SUGERENCIA TÉCNICA ZEN #46

DIFERENCIA ENTRE LOS IMPULSORES DE ARRANQUE ZEN 0837 Y 0919

0837

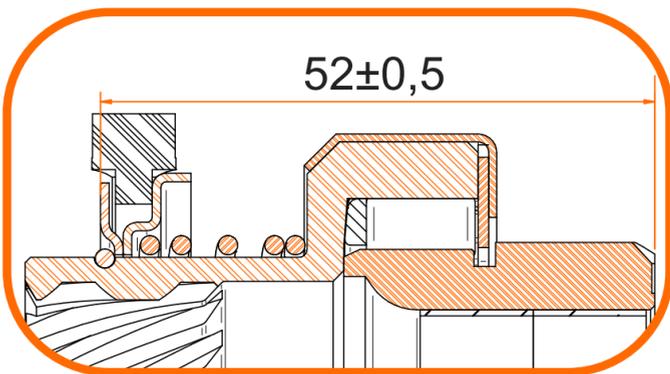
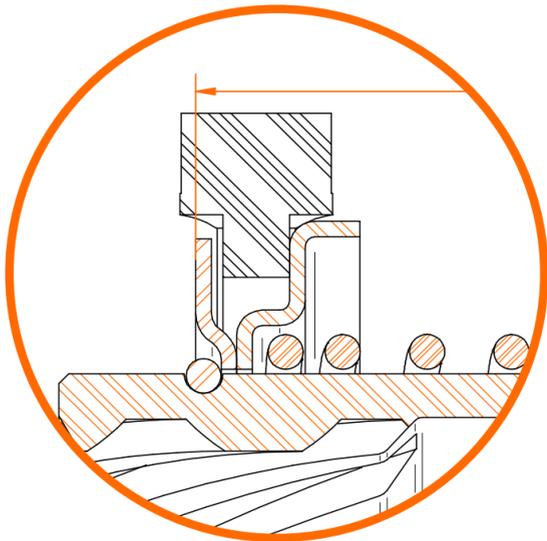
Los impulsores 0837 y 0919 son de tamaño similar, sin embargo presentan diferencias en la posición de la horquilla. Consulta el dibujo:

• No se pueden cambiar entre sí, ya que la horquilla (palanca) no encajará correctamente en el anillo de fibra.
